COMUNE DI CARDINALE (PROVINCIA DI CATANZARO)

PERIZIA DI VARIANTE E SUPPLETIVA

TITOLO DEL PROGETTO:
	INTERVENTI DI SISTEMAZIONE DELLE PENDICI SOVRASTANTI IL CENTRO STORICO DEL COMUNE DI CARDINALE – CODICE CZ042A/10.

RELAZIONE ILLUSTRATIVA DI VARIANTE TECNICA E SUPPLETIVA

SCHEMA PORTATE RETICOLO IDRAULICO DI PROGETTO

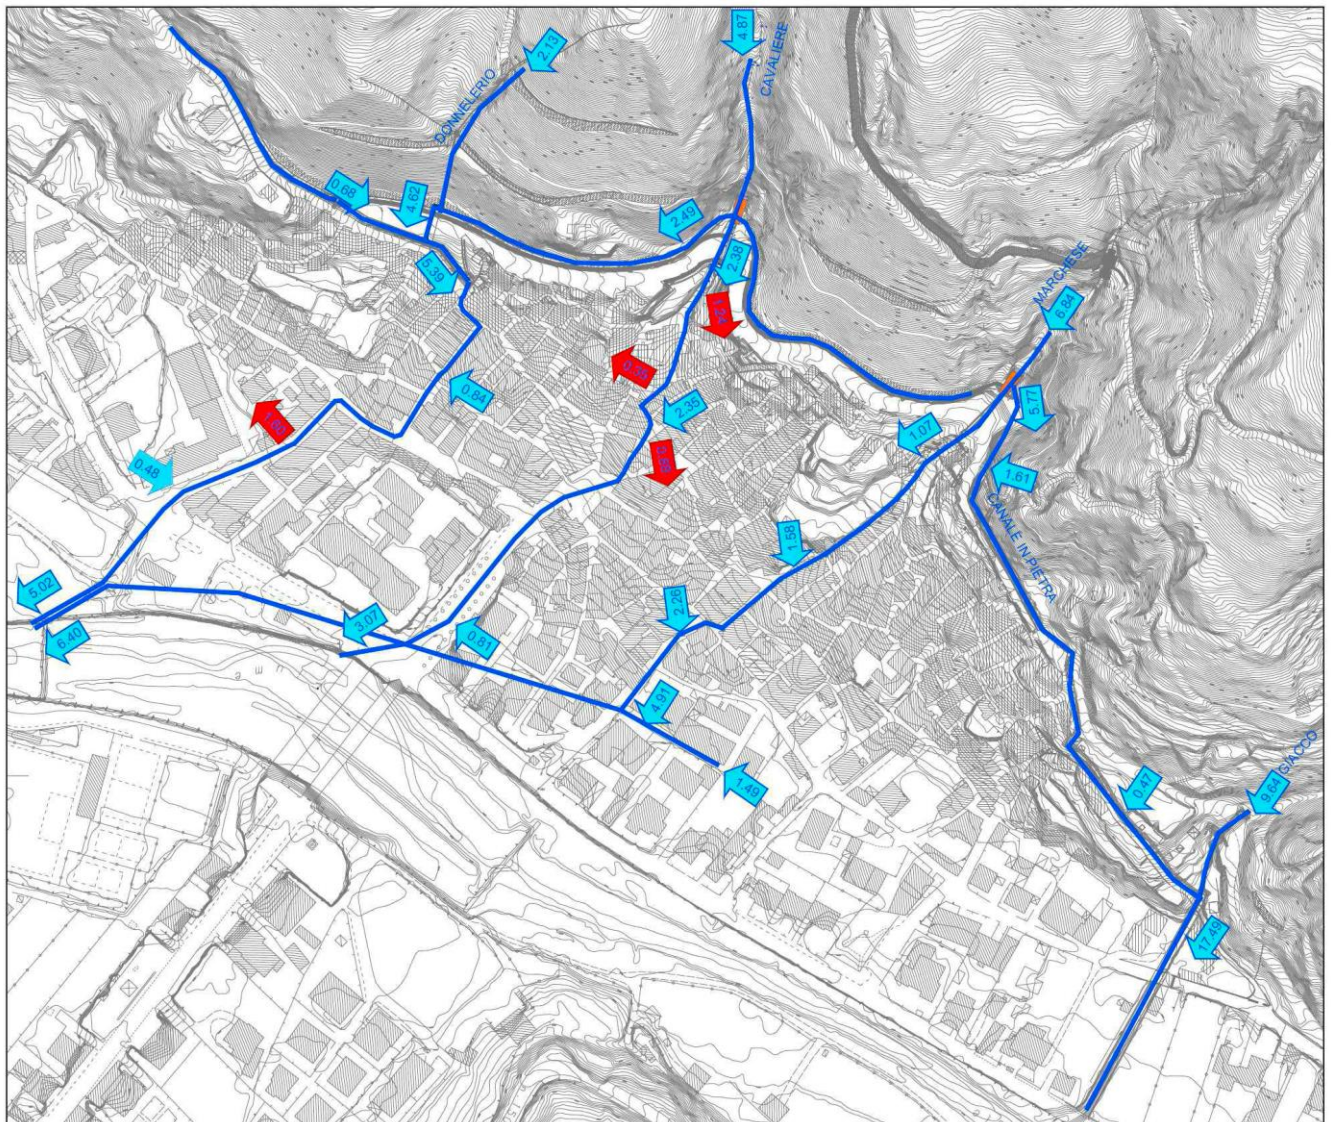
Il resto della portata di 5.77 mc. ($6.84 - 1.07 = 5.77$ mc.) è stata prevista da smaltire, in deroga ai franchi idraulici, attraverso un canale in muratura di pietrame esistente, che si diparte dalla via Marco Zaccone e sbocca nel canale Giacco e poi al fiume.

Per tanto è stato necessario prevedere anche una opera di derivazione in testa alla vasca Marchese, e sempre nell'area il completamento, di quanto già eseguito in precedenti lotti, del muro di sostegno a copertura del tratto che va dalla vasca al muro esistente in pietra.

In sintesi, in relazione allo smaltimento delle acque del fosso marchese, risultanti di 6.84 mc. allo sbocco dello stesso, in testa all'abitato si hanno:

- manufatto sfioratore ripartitore per convogliare la maggiore parte della portata, prevista in 5.77 mc. verso il canale in pietra esistente in gronda, sx rispetto all' abitato
- canale fugatore dal manufatto sfioratore al muro canale in pietra
- muro di sostegno e porta canale

SCHEMA PORTATE RETICOLO IDRAULICO DI PERIZIA DI VARIANTE FOSSO MARCHESE E GIACCO

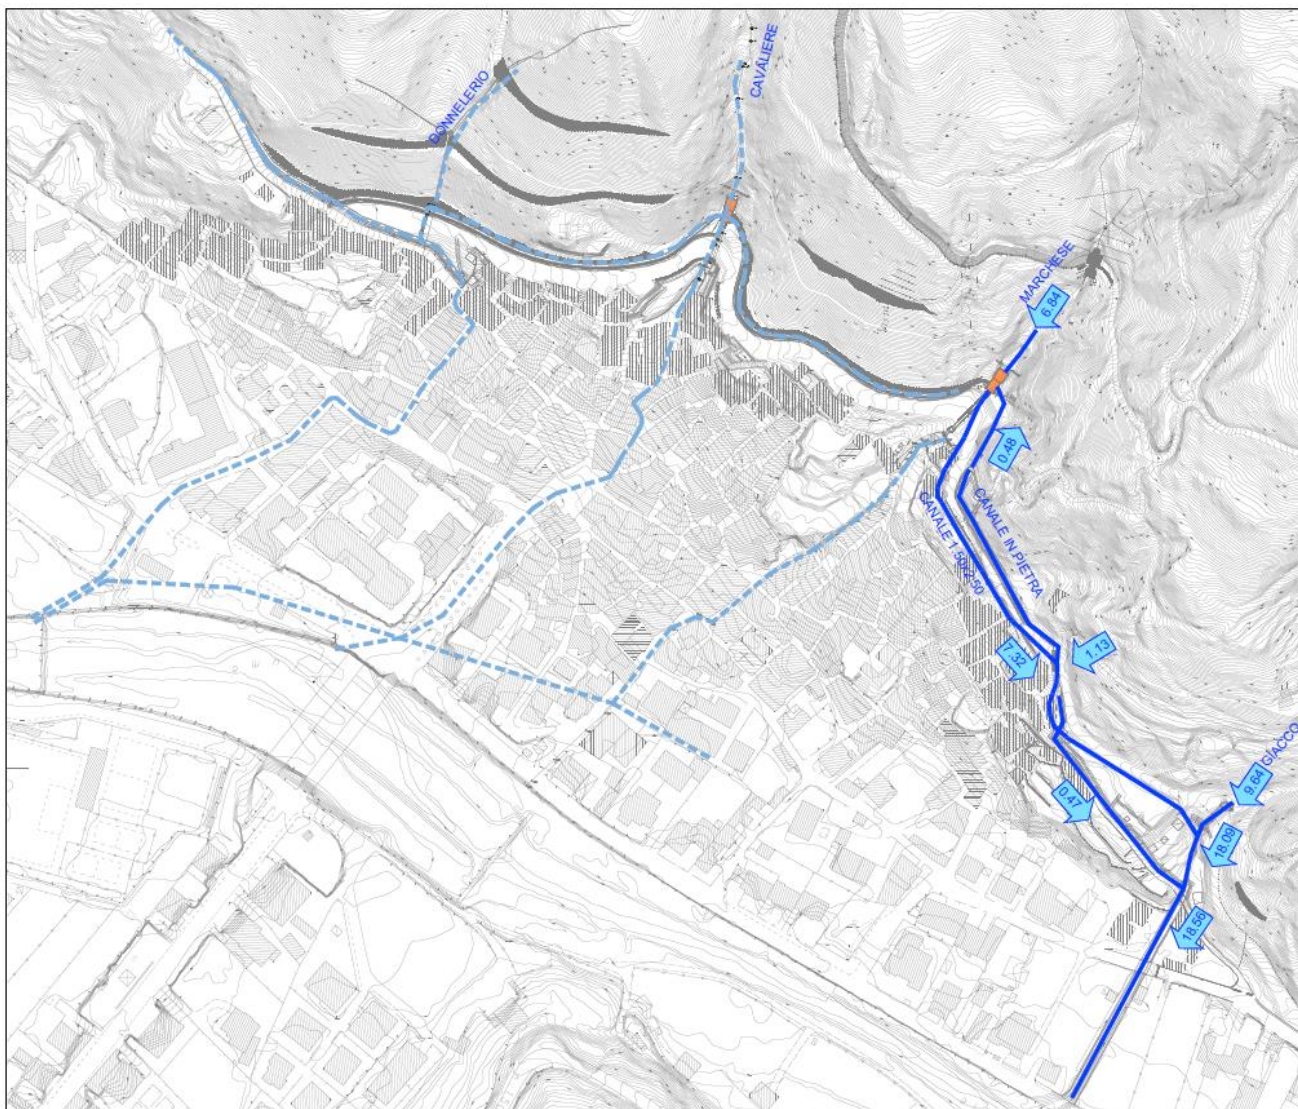
- la soluzione di variante consente di smaltire le acque provenienti dal fosso Marchese, evitando l'attraversamento del centro abitato e scaricando l'esistente canale in muratura di pietrame a cui si è fatto affidamento nel progetto approvato, in deroga ai franchi idraulici, l'adattamento delle opere all'attuale stato dei luoghi, con conseguente riduzione quasi totale del rischio di inondazione dell'area urbana;

- la variante prevede la realizzazione di un nuovo canale scatolare che si sviluppa parallelamente alla strada comunale ed al muro porta-canale in pietra esistente, in prevalenza nell'area di sedime dei fabbricati demoliti, in zona soggetta a trasferimento dell'abitato, in piccola parte su altre proprietà private e terreni a verde, fino allo sbocco nel fosso Giacco, che per un tratto di circa 25.00 ml. fino alla prima briglia in muratura esistente, previsto da stabilizzare proteggendo il fondo e le spalle con l'impiego di materassi reno e gabbioni; tale soluzione, oltre a garantire la funzionalità idraulica dell'opera ed eliminare quasi totalmente il rischio idraulico, consente di non intervenire all'interno dell'abitato, di evitare anche la realizzazione del manufatto ripartitore, di ridimensionare il canale fagugatore di collegamento tra il ripartitore ed il muro di sostegno in pietra, semplificando così il sistema di smaltimento e incrementandone la sicurezza complessiva dei luoghi oggetto di intervento: Tale soluzione prevede in sintesi in parte la eliminazione di alcune opere come:

- il manufatto sfioratore ripartitore
- l'intervento di ricostruzione del tratto di canale all'interno dell'abitato

- il previsto muro di sostegno porta canale
- il canale fagatore che dallo sfioratore collega il muro in pietra
- altre lavorazioni minori come si evince dagli elaborati specifici allegati,

mentre si prevede di realizzare un nuovo canale scatolare delle dimensioni di circa ml. 1.50 di larghezza e ml. 2.50 di altezza, intestato direttamente alla vasca sedimentatrice esistente e posizionato a valle della strada comunale Via M. Zaccone, per un tratto di circa 150 ml. poi segue incassato nella sede stradale per necessita di deviarne il percorso per interferenza con un fabbricato abitato, per poi proseguire in terreno, privato e comunale, fino allo sbocco. Il tutto meglio evidenziate negli elaborati grafici allegati.

- per realizzare il previsto, nuovo canale scatolare, che risulta essere un'opera considerevole, anche per il suo sviluppo planimetrico, previsto di circa 300 ml. (283,85+9,50) l'impegno economico necessario risulta, oltre alle economie risultanti dall'eliminazione e/o rimodulazione delle opere sopra riportate, di un importo suppletivo, quindi in aumento rispetto al contratto, di +626.316,86 €.
